## Projet de Parc éolien de DIOU Énergies

### **DOSSIER DE DEMANDE D'AUTORISATION ENVIRONNEMENTALE**

**Mémoire en réponse à l'avis de la Mission Régionale de l'Autorité Environnementale**

**DECEMBRE 2021**

Carte 2 : Localisation du tracé du raccordement électrique (1)

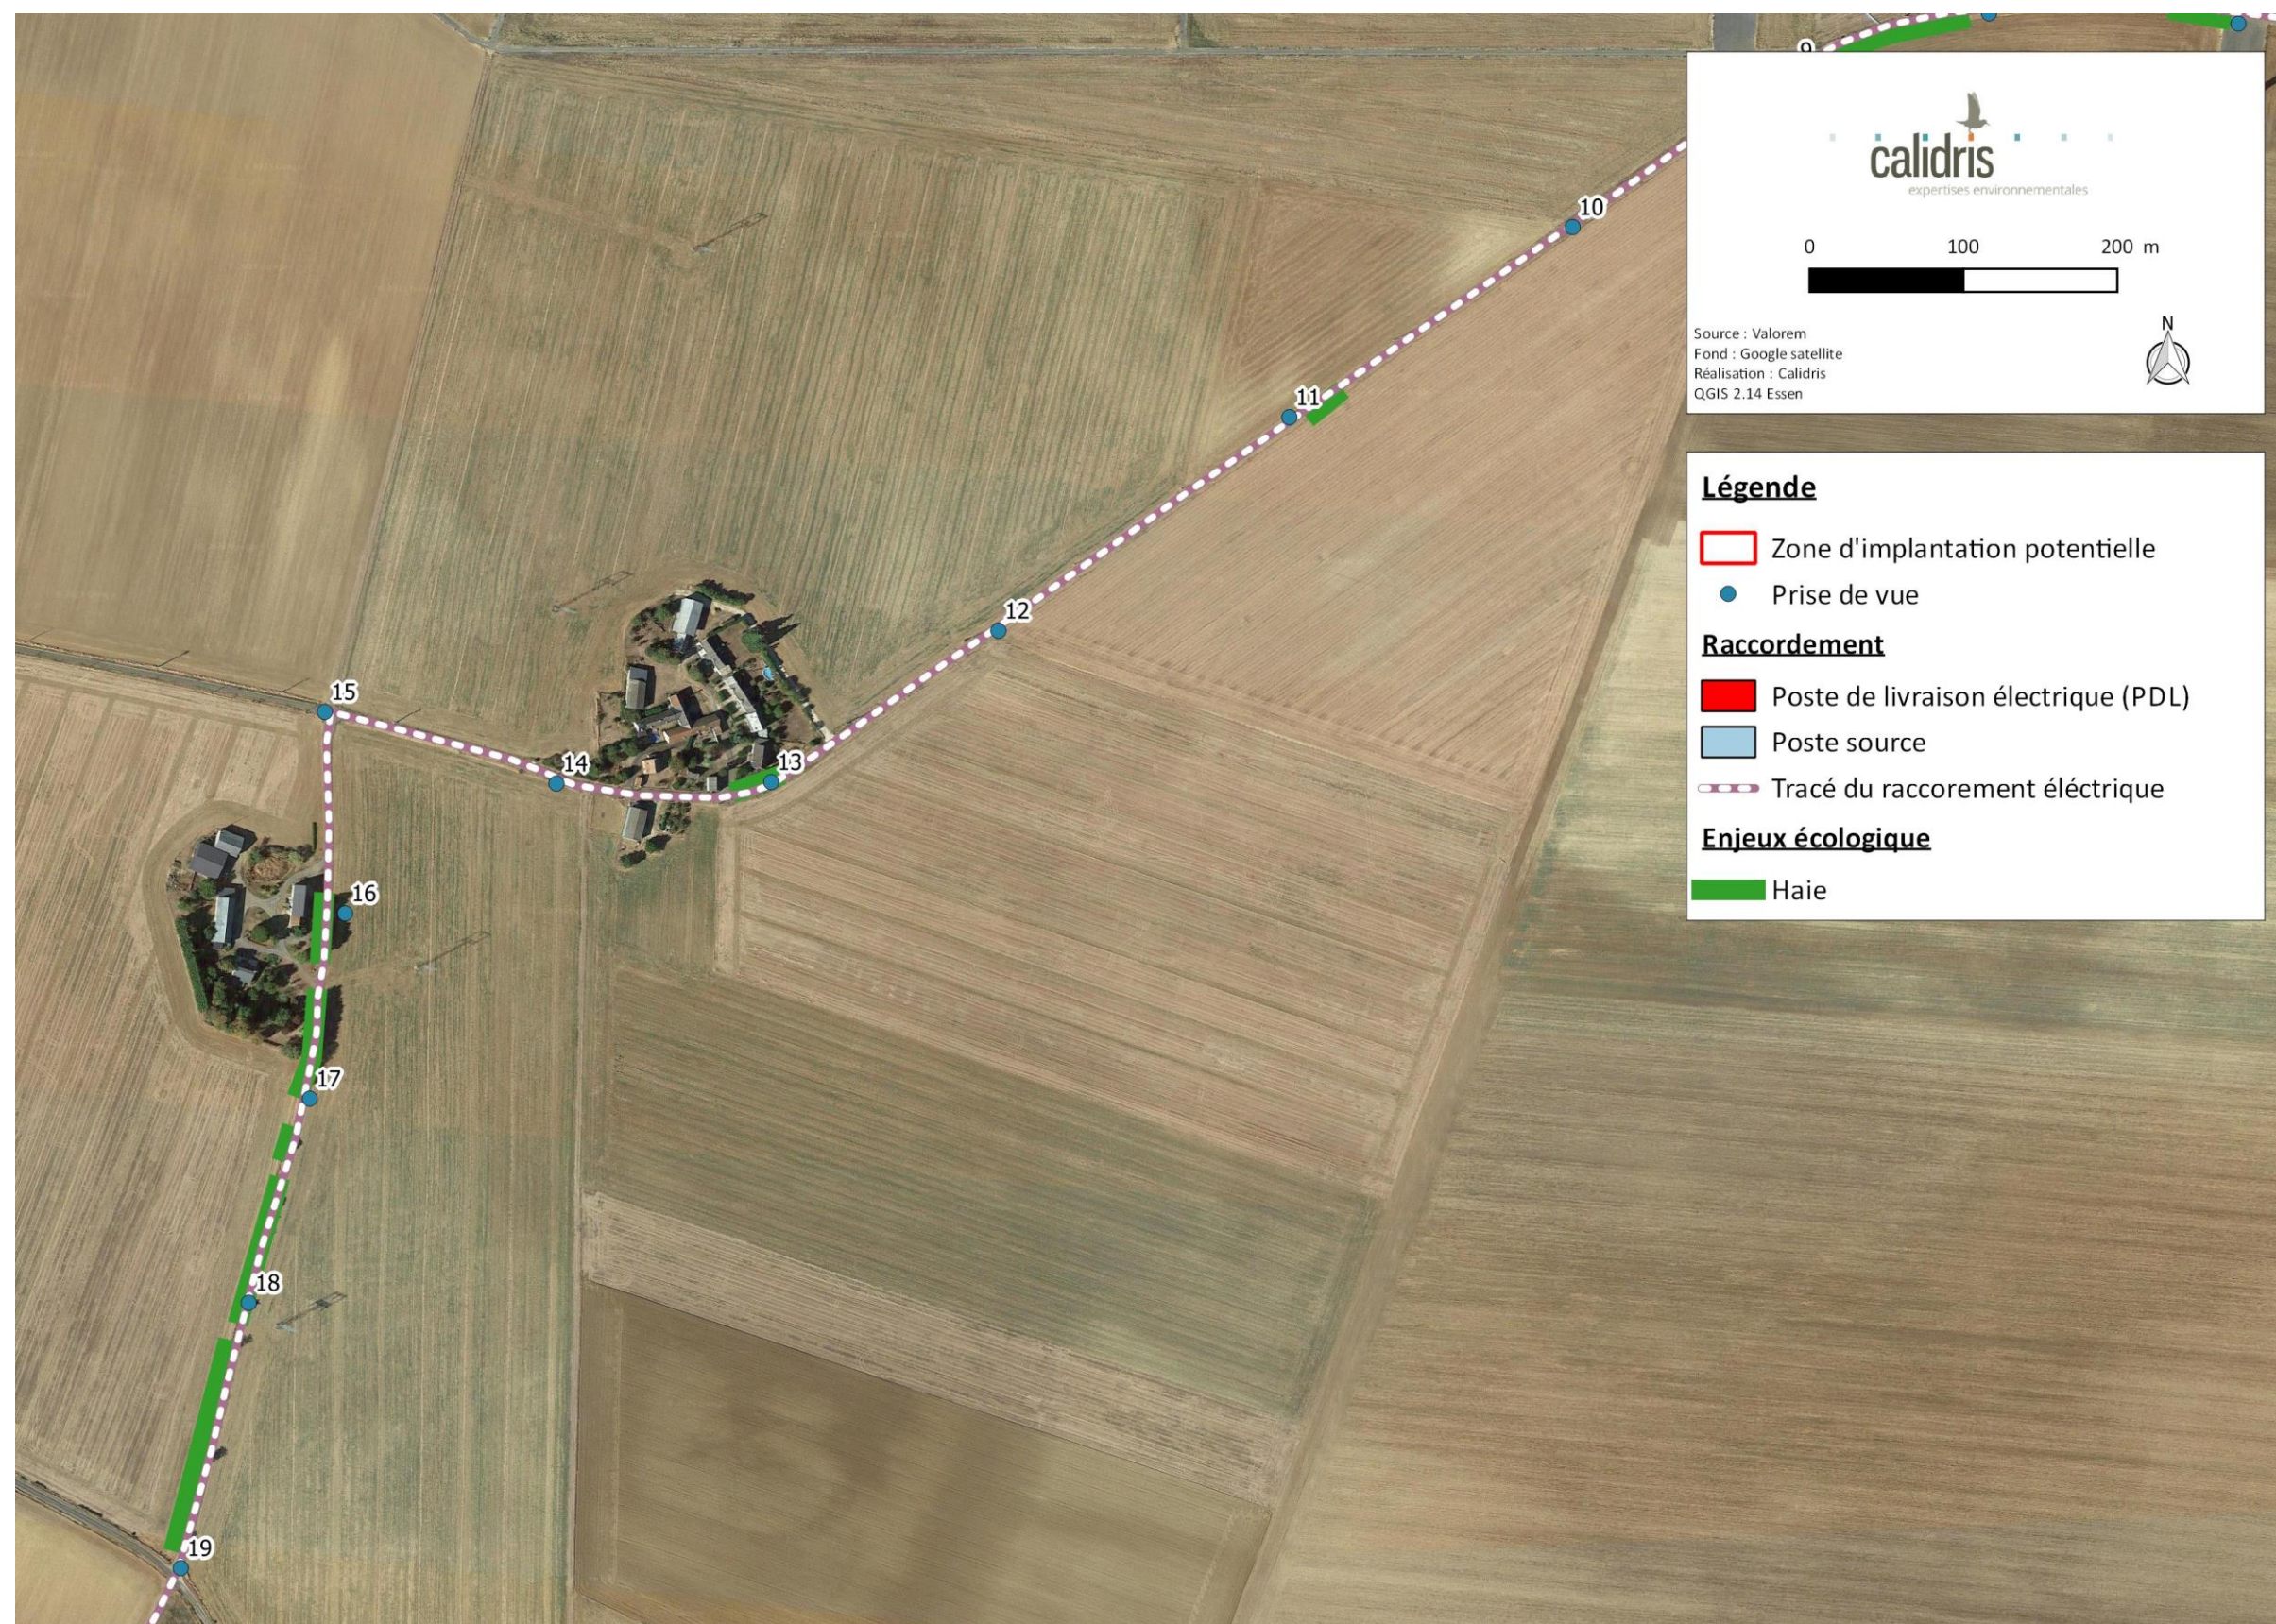
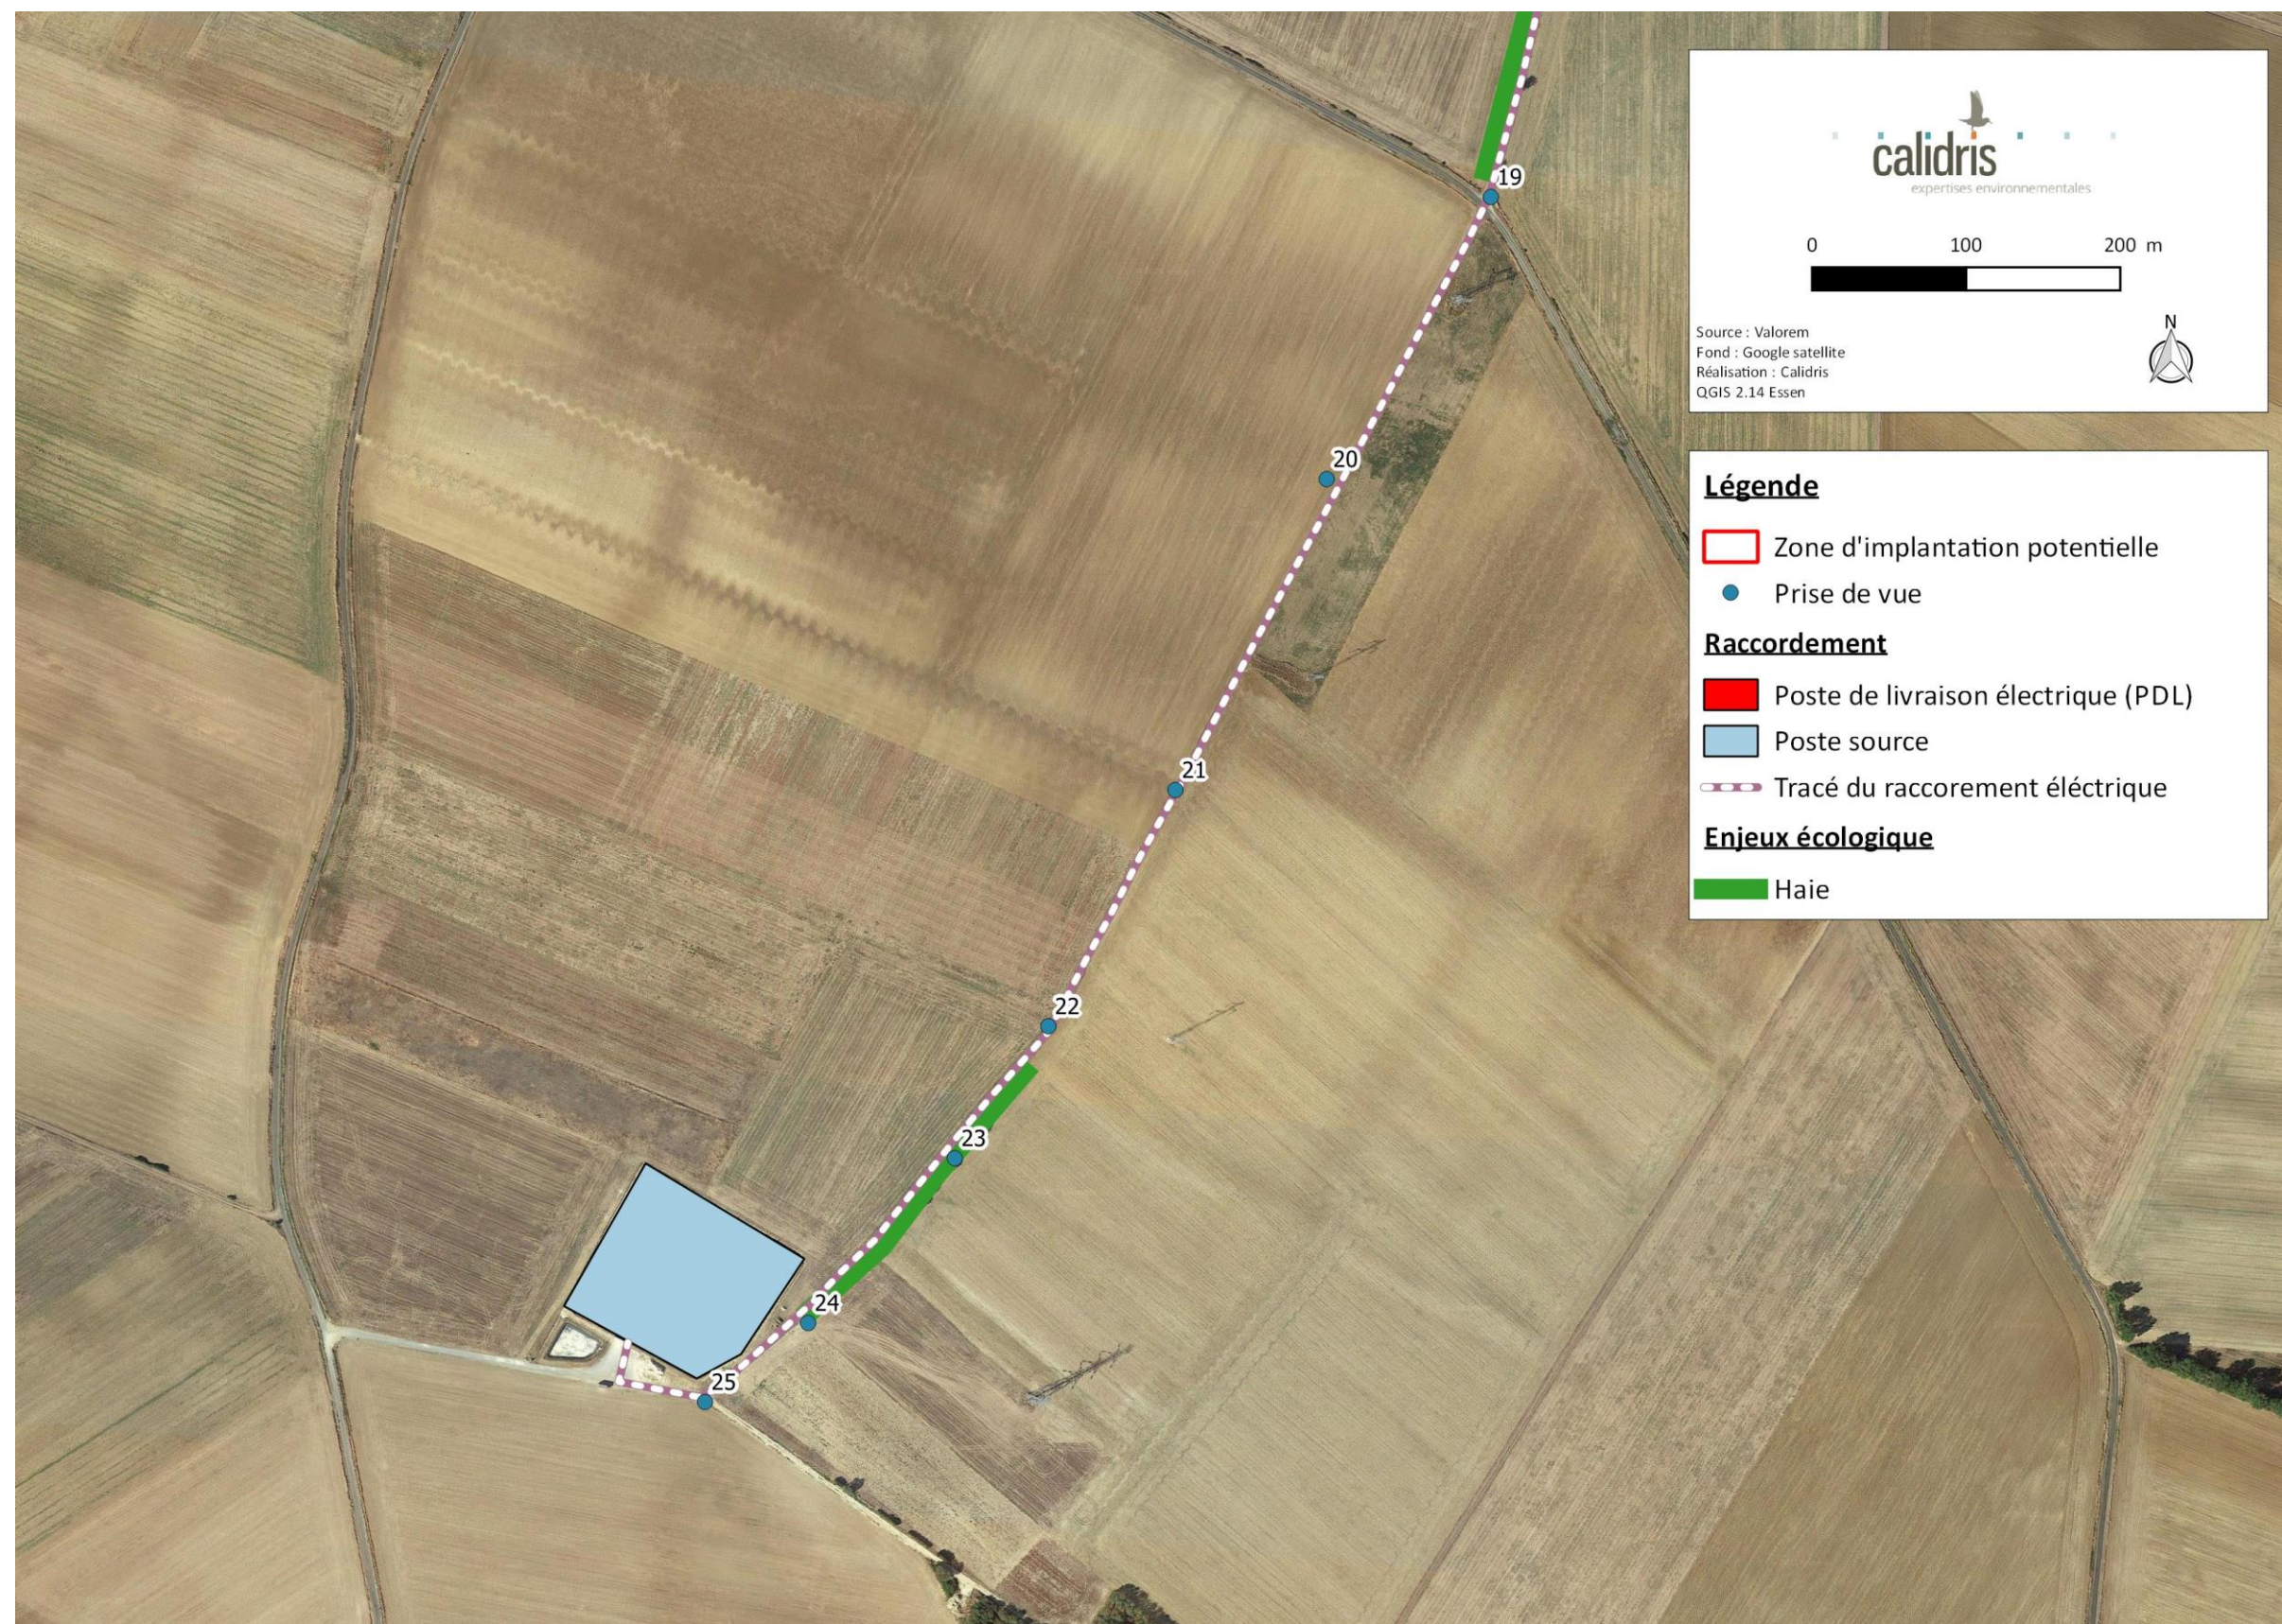
**L'autorité environnementale recommande de compléter dès ce stade l'étude d'impact par une évaluation des incidences des modalités de raccordement du projet au réseau susceptibles d'être mises en œuvre<sup>2</sup>.**

Néanmoins, malgré ce cadre réglementaire, VALOREM a missionné le bureau d'études CALIDRIS pour réaliser une évaluation des incidences sur le raccordement électrique pressenti.

Le linéaire du raccordement du projet de Diou au poste électrique le plus proche concerne les abords de chemins agricoles, des routes départementales ainsi que la traversée du lieu-dit Chezeaubert.

Les travaux de ces raccordements auront lieu sur le bas-côté des routes, impactant des bermes herbacées. Ces milieux sont déjà perturbés par la circulation, les actions courantes d’entretien (curage de fossé, fauche de la végétation) et autres travaux pouvant être liés aux différents réseaux. Les travaux de pose de câbles créeront des impacts temporaires et une fois la terre excavée remise en place, les végétations se reconstitueront et retrouveront assez rapidement une fonctionnalité. Les chemins et routes empruntés par le raccordement apparaissent être suffisamment large pour éviter la destruction d’arbres et haies sur la zone du tracé.

Cependant, quelques zones en bordure de route possèdent des haies potentiellement favorables pour l’avifaune, notamment les haies buissonnantes entre les prises de vues 3 et 10, qui ont été identifiées dans l’état initial du projet comme étant favorable à la nidification d’oiseau tels que des bruants, des chardonnerets élégants ou encore la pie grièche écorcheur. Les haies arbustives entre les prises de vues 16 à 19 semblent aussi favorables pour l’avifaune nicheuse, tout comme les haies situées entre les prises de vues 22 à 24. Le dérangement provoqué durant la pose des câbles (bruit, passage d’engin et de personnel) à proximité de ces haies pourrait impacter les passereaux y nichant.

Les enjeux faune et flore identifiés sur le tracé du raccordement sont faibles (zones enherbées des accotements routiers) et modérés sur les haies pour l’avifaune en période de nidification (faible à modéré sur l’année).

Cependant, si les travaux de raccordement n’engendrent pas de destruction de haie et se font suffisamment à distance de ces dernières en période de nidification (> 1 mètre), les impacts globaux seront faibles.
